EXTRAIT DU REGISTRE  
DES DELIBERATIONS DU CONSEIL MUNICIPAL  
DE LA VILLE DE GAP

**Modification Simplifiée n°2 du PLU sur le secteur du Bocage - approbation**

## Modification Simplifiée n°2

*Ajustement de l'ER n°18 : liaison piétonne Bocage / Gare*

# Ajustement de l'ER n°18, parcelle AN297

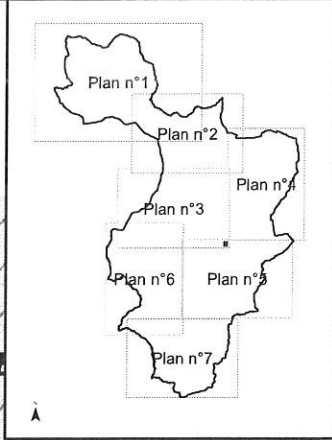
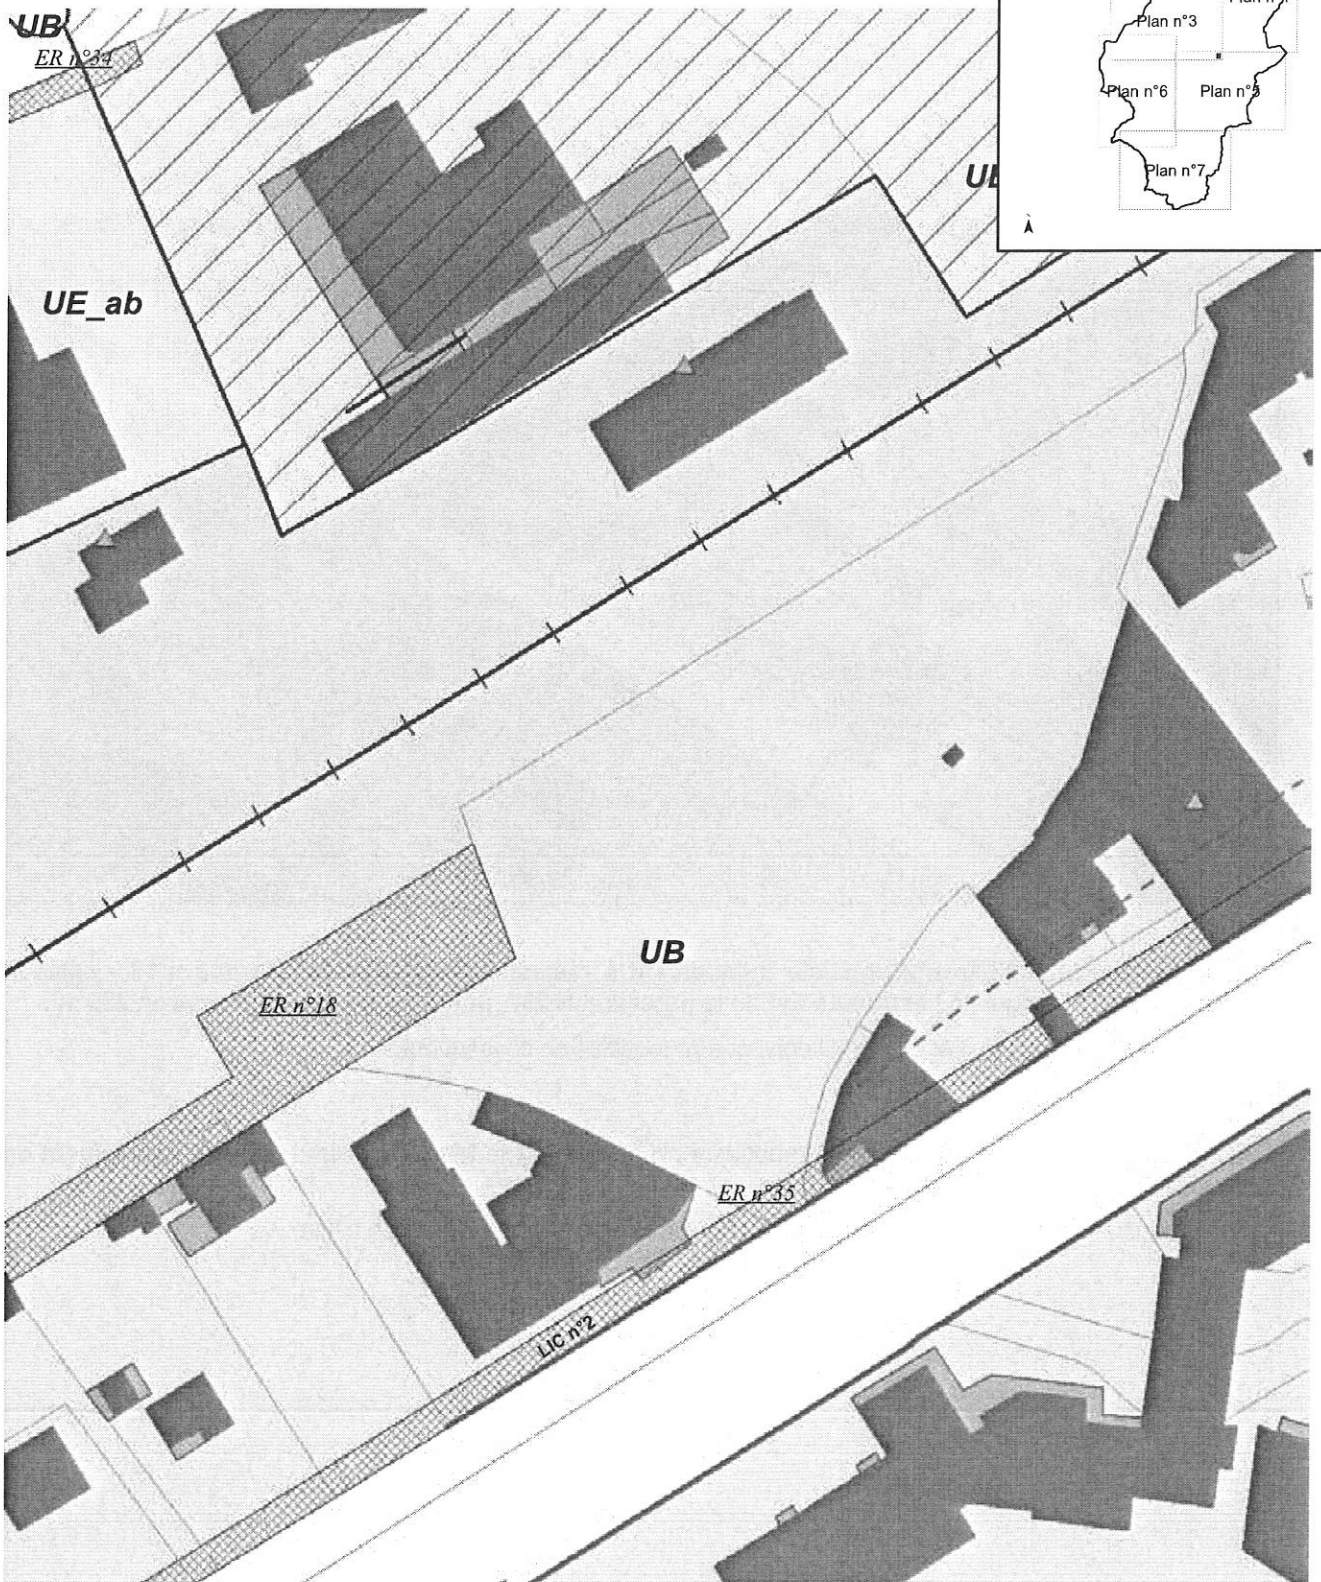
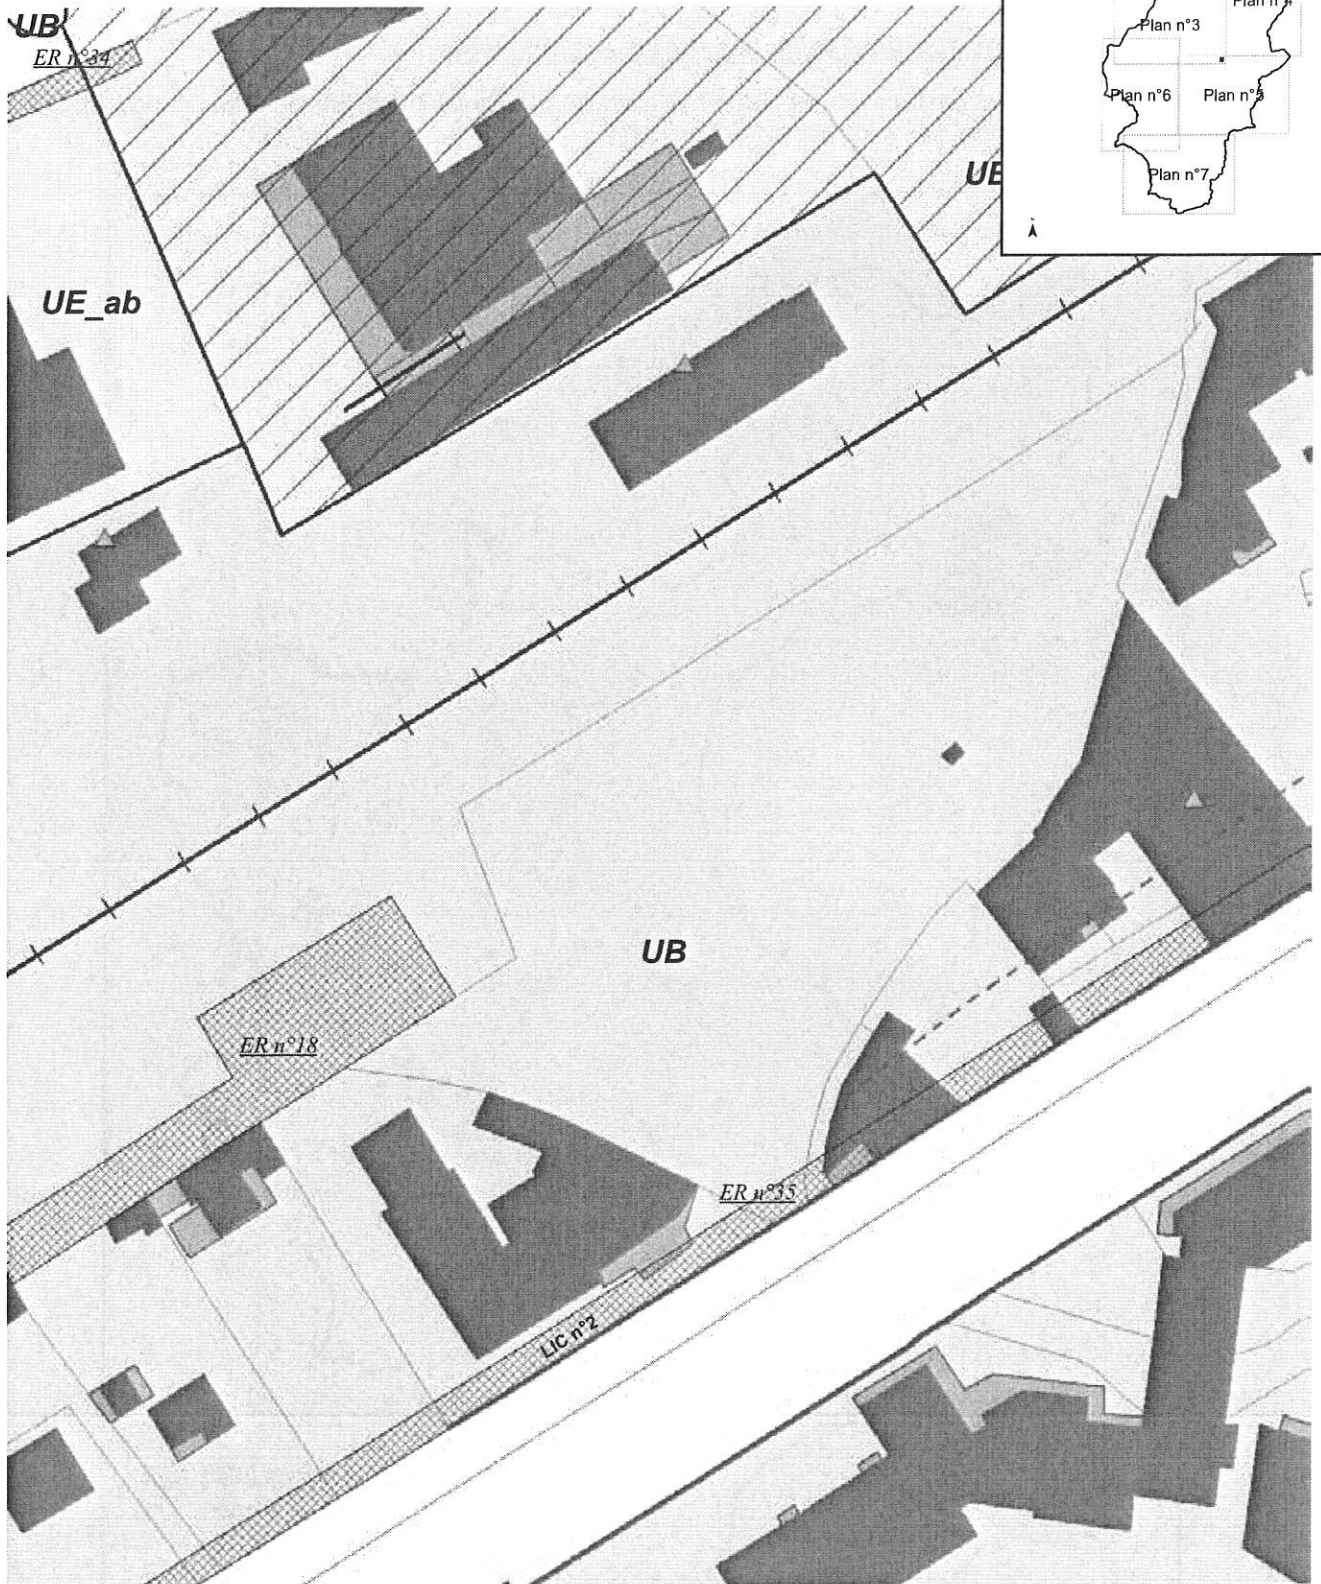
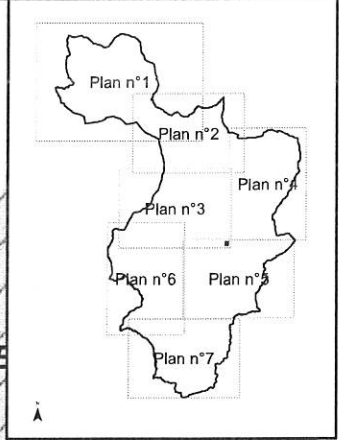
**La modification simplifiée n°2 consiste uniquement à réajuster l'emplacement réservé n°18 - «liaison piétonne Gare / Bocage», à l'extrémité Est de la parcelle AN 297, pour une superficie d'environ 235 m<sup>2</sup>.**

- ▶ les plans de zonage n° 3 et 5 du PLU doivent être modifiés en conséquence.

Aucune autre modification du règlement graphique n'intervient sur le terrain concerné, **l'actuel classement en zone UB, sous l'emprise réservée, perdure.**
